**RESPUESTAS A LA NOTA
DEIA-DEEIA-AC-0096-1705-2023**

**PROYECTO
“ESTUDIOS, DISEÑO, CONFECCIÓN DE PLANOS Y
CONSTRUCCIÓN DPARA CERCA DE LOS
SECTORES DE COLÓN Y FRANCE FIELD, EN LA
ZONA LIBRE DE COLÓN”**

**PROMOTOR
ZONA LIBRE DE COLÓN**

A continuación, se presentan las respuestas a la Nota DEIA-DEEIA-AC-0096-1705-2023 por la cual se responde a la primera información aclaratoria del Estudio de Impacto Ambiental Categoría II, del Proyecto “Estudios, Diseños, Confección de Planos y Construcción para Cerca de los Sectores de Colón y France Field, en la Zona Libre de Colón”.

Figura 1. Ubicación del mangle existente en la zona

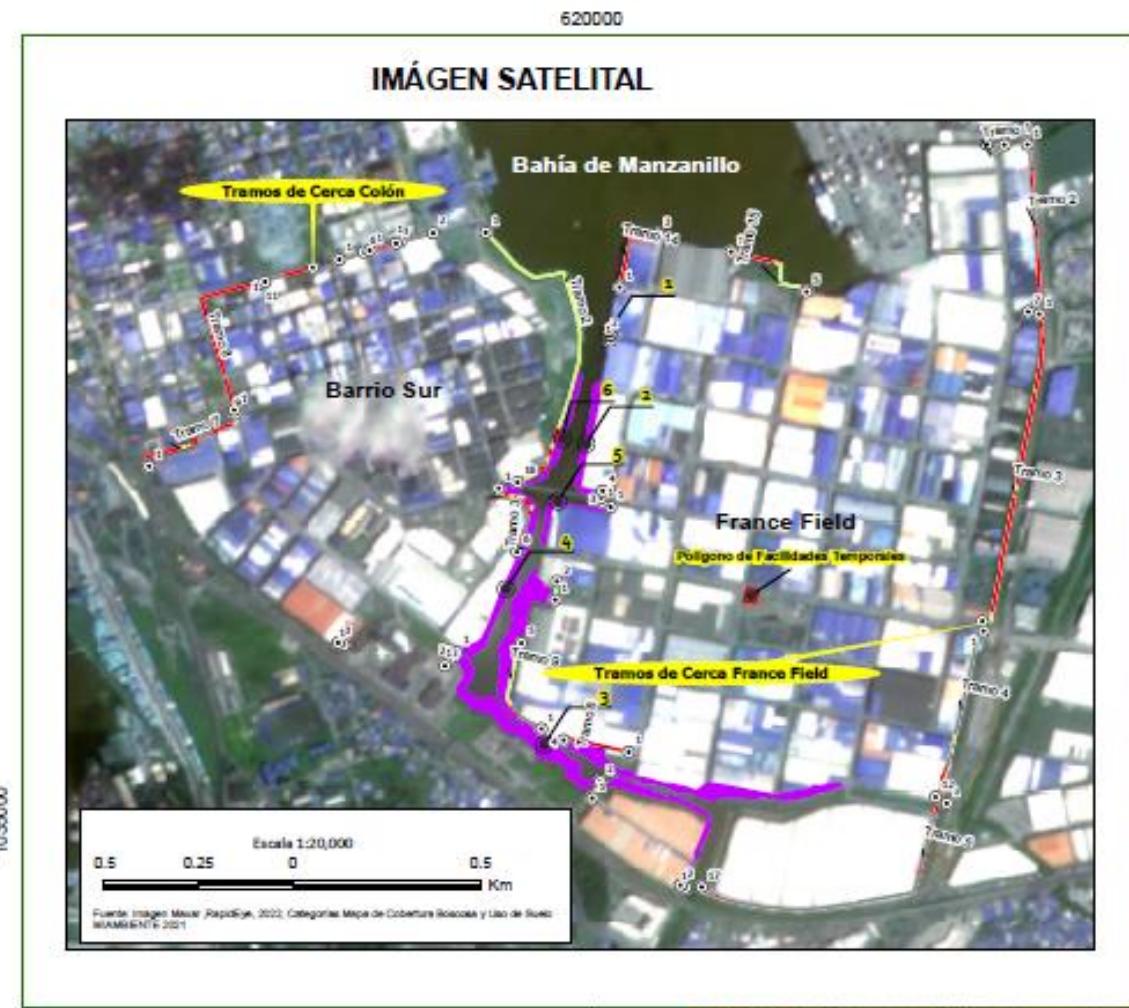
3. En la página 100 del EsIA punto **7.1.2. Inventario de especies exóticas, amenazadas, endémicas y en peligro de extinción**, se menciona "*Es importante señalar que entre las especies observadas en el área de influencia indirecta del Proyecto se encuentra Laguncularia racemosa (L.) C.F. Gaertn o comúnmente conocido como mangle blanco, el cual se encuentra en condición Vulnerable (VU) de acuerdo con la Resolución DM-0657-2016; sin embargo, según el trazado de los trabajos, esta especie no será afectada con las actividades a realizar*". Además, en la página 109 del EsIA punto **7.3. Ecosistemas Frágiles**, se señala "*En la zona donde se desarrollará la obra, existen fragmentos de bosques de mangle. Por la construcción de la Zona Libre de Colón y la Ciudad de Colón, hubo una fuerte presión sobre este ecosistema que ha quedado reducido*". Por lo que se desconoce la superficie que ocupan los mismos, toda vez que el inventario realizado los descarta en su mayoría a raíz del criterio del DAP por debajo de 10 cm, a pesar que indica que los mismos son parte de áreas de ecosistemas frágiles, además que las especies descritas en el estudio están en el listado de las especies de fauna y flora amenazadas de Panamá. Por lo que se solicita:

- a. Presentar el inventario de la vegetación, incluyendo la presencia de árboles de manglar en toda su complejidad, independientemente del DAP de cada individuo; dimensionando la superficie o individuos considerando la extensión de sus neumatóforos, raíces y especies asociadas; debidamente georreferenciado en DATUM WGS-84 y contrastado con la trayectoria de la cerca.

A pesar de lo anterior, se realizó el inventario de la superficie de bosque de mangle existente en los alrededores, donde se observó seis (6) parches de mangle que representan una superficie de 9.137 ha de mangle botón (*Conocarpus erectus* L.) y mangle blanco (*Laguncularia racemosa* C.F. Gaertn). En la tabla 8 se presentan las coordenadas de ubicación de los parches de mangle identificados en los alrededores, así como la superficie que ocupa cada uno de ellos. Adicional, en el anexo 2 se adjunta el mapa donde se puede apreciar la ubicación de estos.

Como se mencionó en la página 109 del EsIA en evaluación, la franja que mantiene un remanente de bosque de mangle se ubica hacia el noreste del Sector denominado Colón, a lo largo del canal existente con entrada de mar (figura 1).

Figuras 2 y 3. Detalle de verja tipo abanico

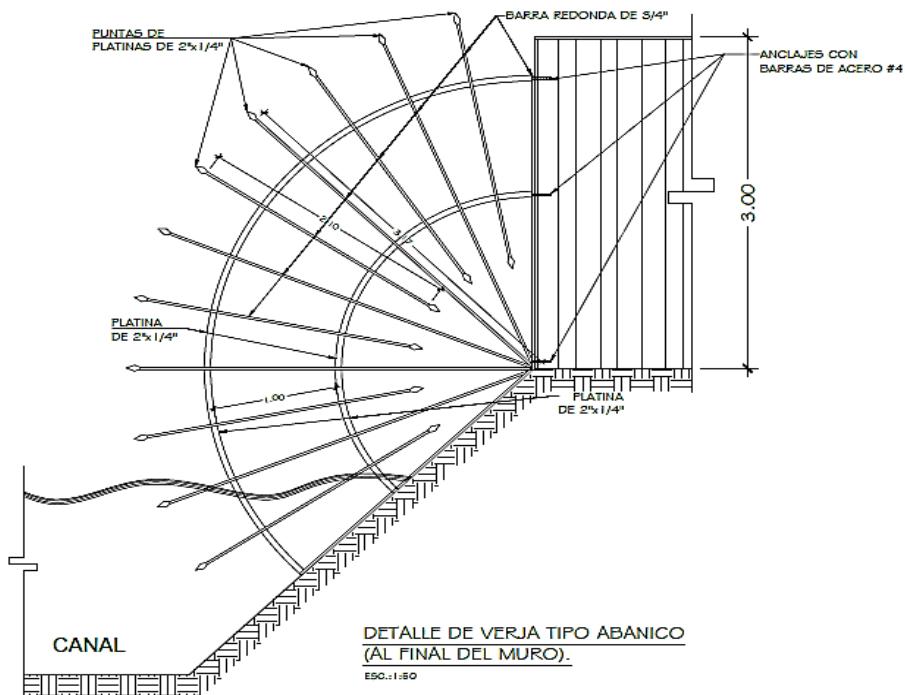
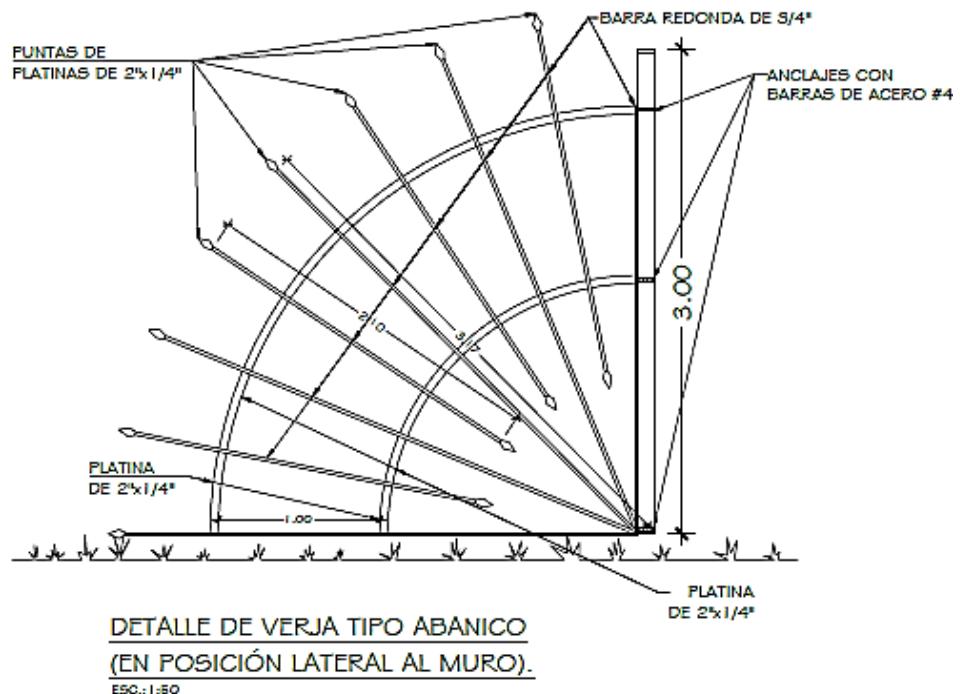
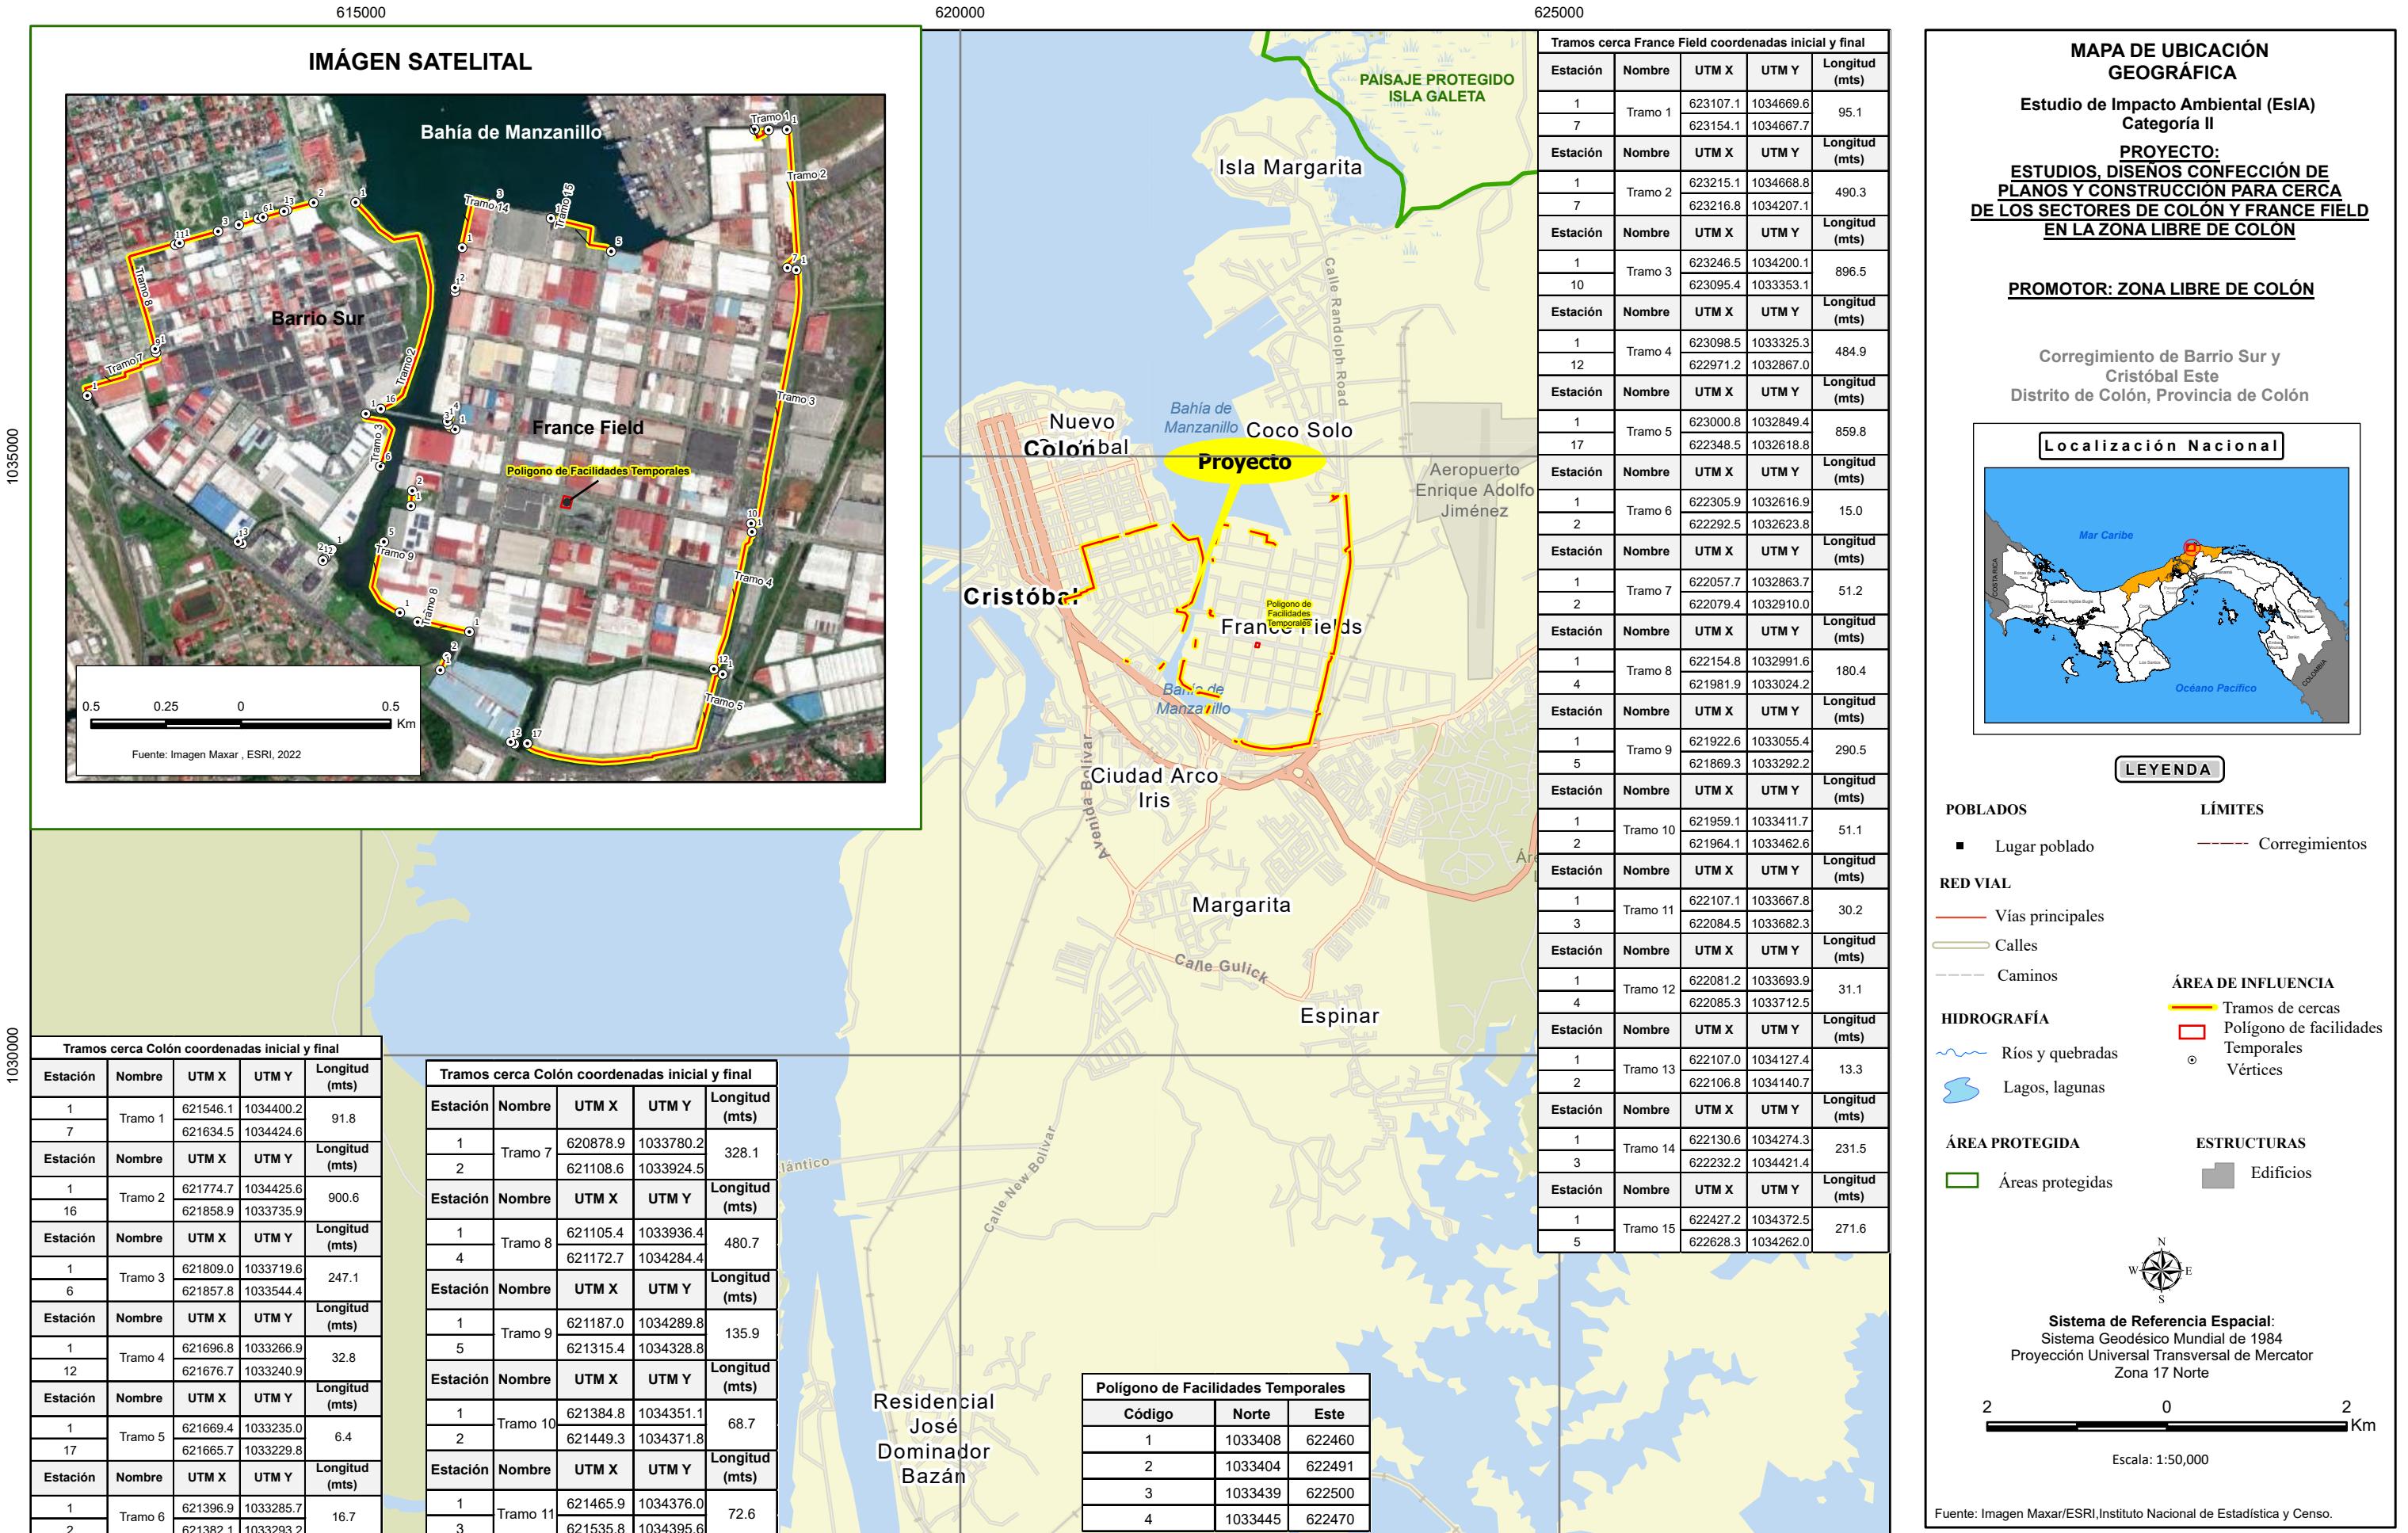
Sin embargo, el EsIA no deja claro cuál de los ocho (8) fuentes superficiales podrían ser intervenidas por la construcción de la nueva cerca y si la reparación de la cerca existente a desarrollarse en las dos áreas de la zona libre de Colón, conlleva obras en cauce natural. Por lo que se solicita:

- a. Aclarar cuáles de las ocho (8) fuentes superficiales antes descritas van a ser intervenidas por el desarrollo del proyecto.

El proyecto contempla la instalación de verjas tipo abanico (ver planos del EsIA y figuras 2 y 3 a continuación), ocho (8) en el Sector Colón y siete (7) en el Sector France Field. No se realizarán dragados, puentes, ni ninguna otra actividad que pueda afectar los cauces existentes. En la tabla 9 se indican las coordenadas de los sitios donde se colocarán las verjas.

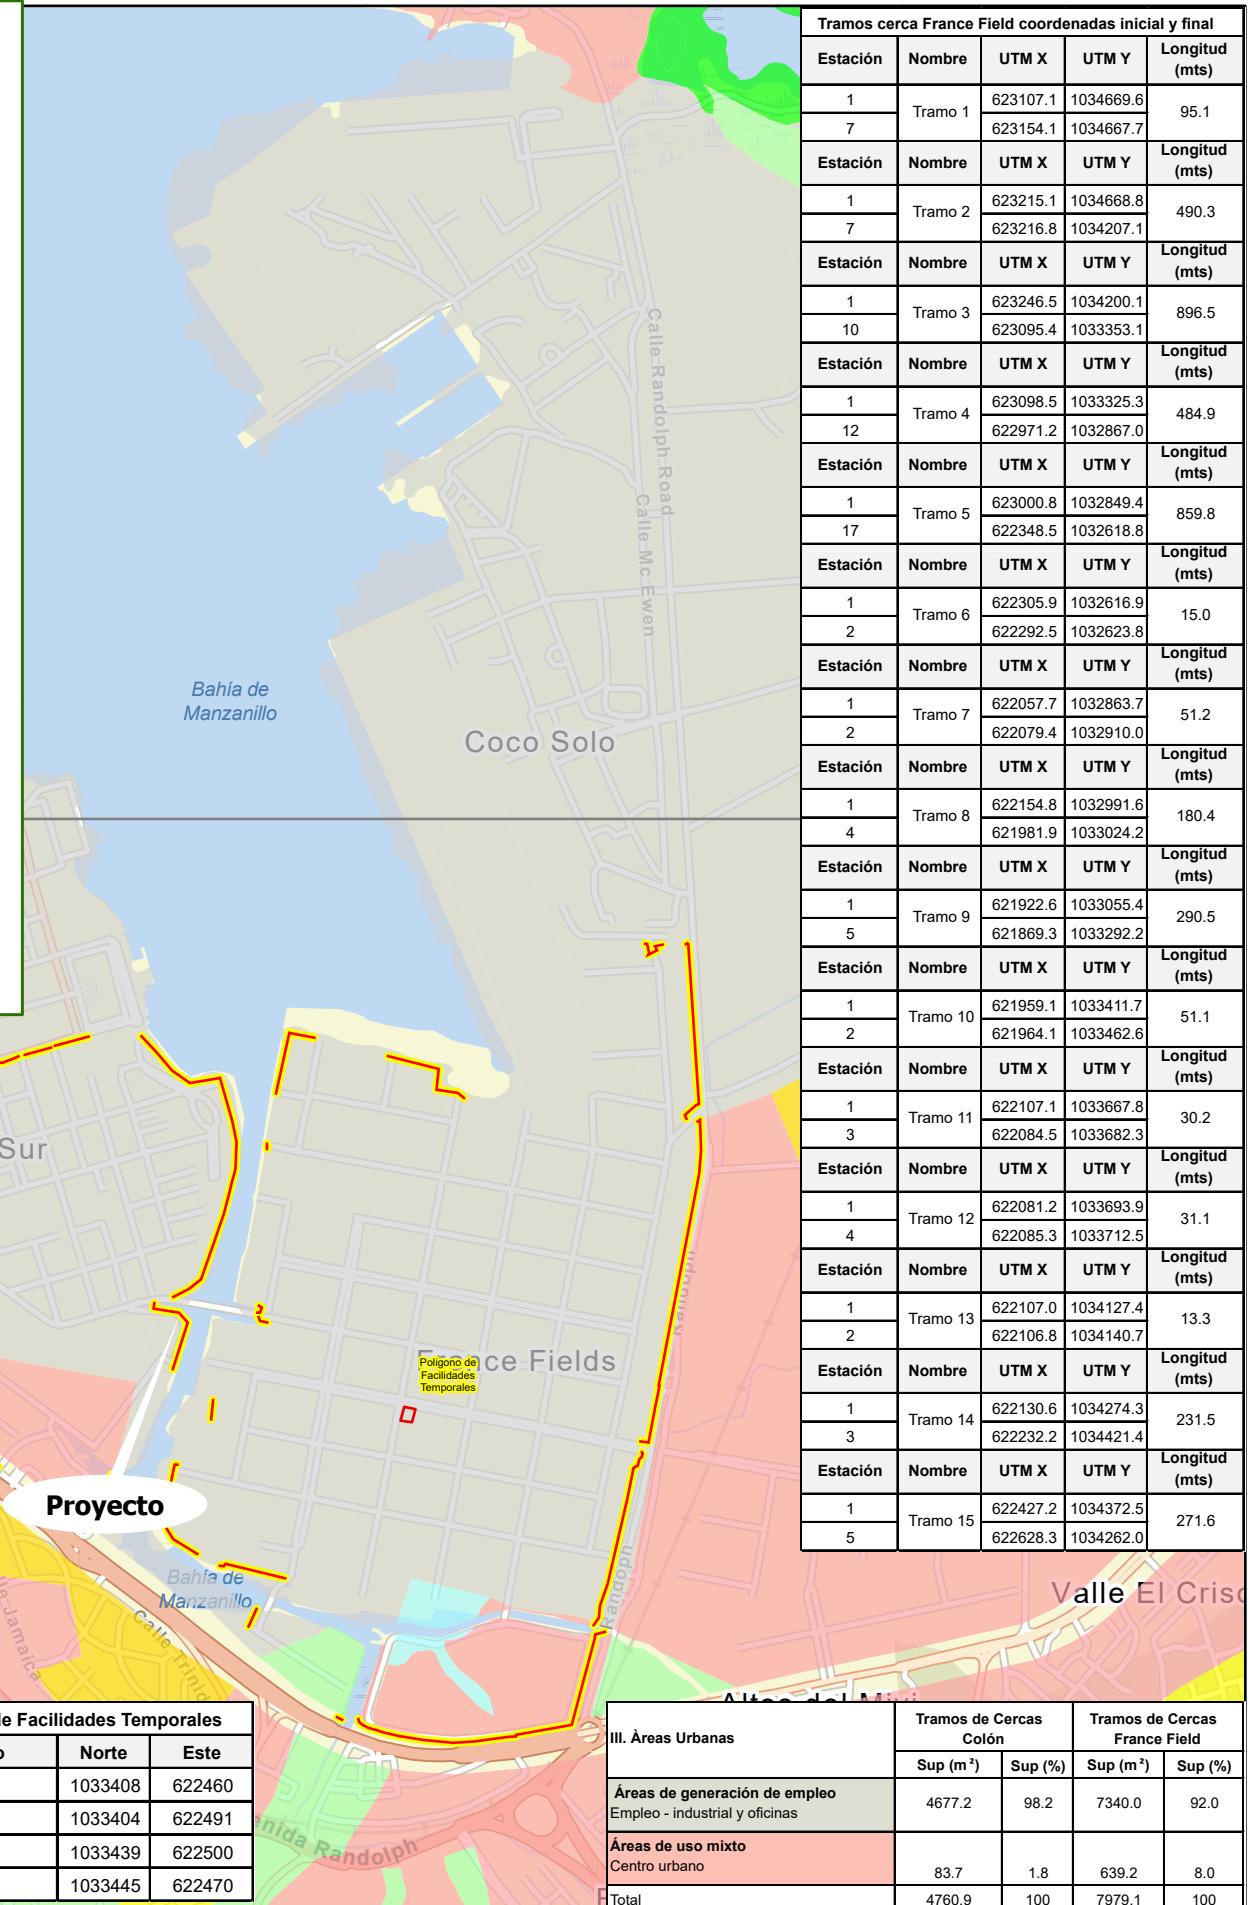
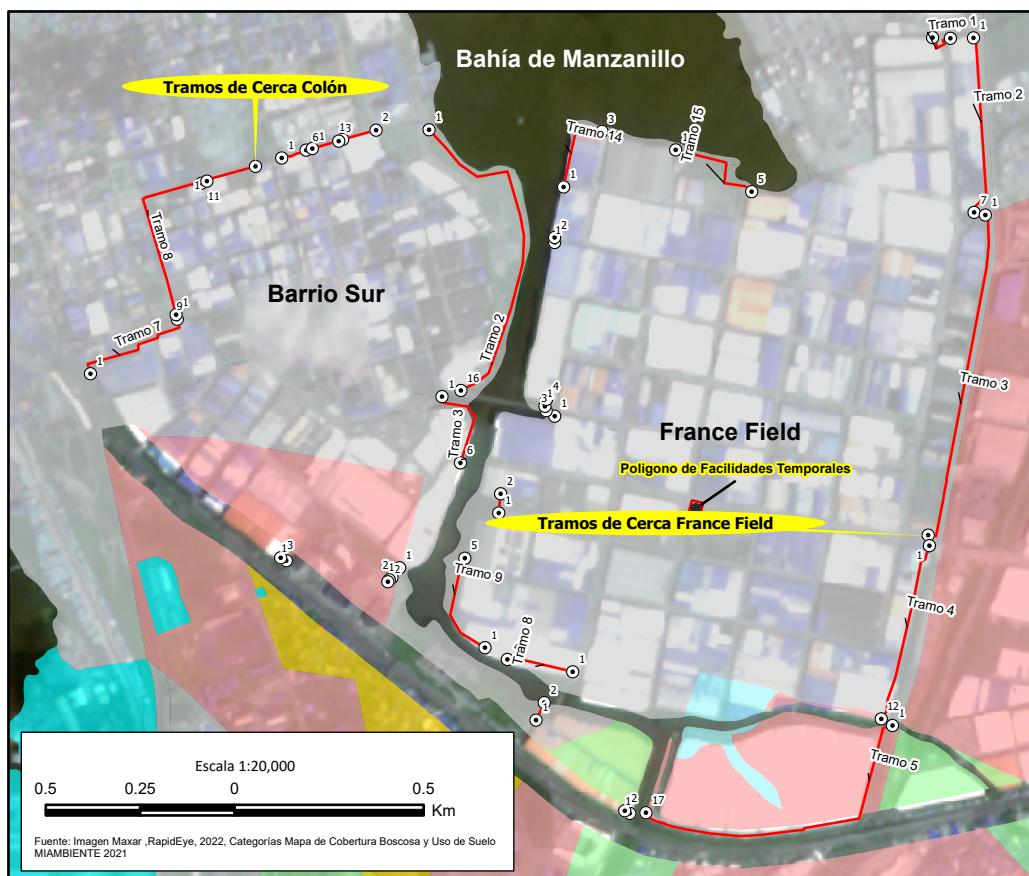
- b. Indicar de las ocho (8) fuentes hídricas, cual tendrá intervención de obra en cauces naturales.

Como se describió en el punto anterior, el proyecto contempla la colocación de verjas tipo abanico para evitar la intrusión no controlada de personas a la Zona Libre de Colón. En la tabla 8, de la respuesta al punto anterior, se presentaron las coordenadas de ubicación de las verjas.
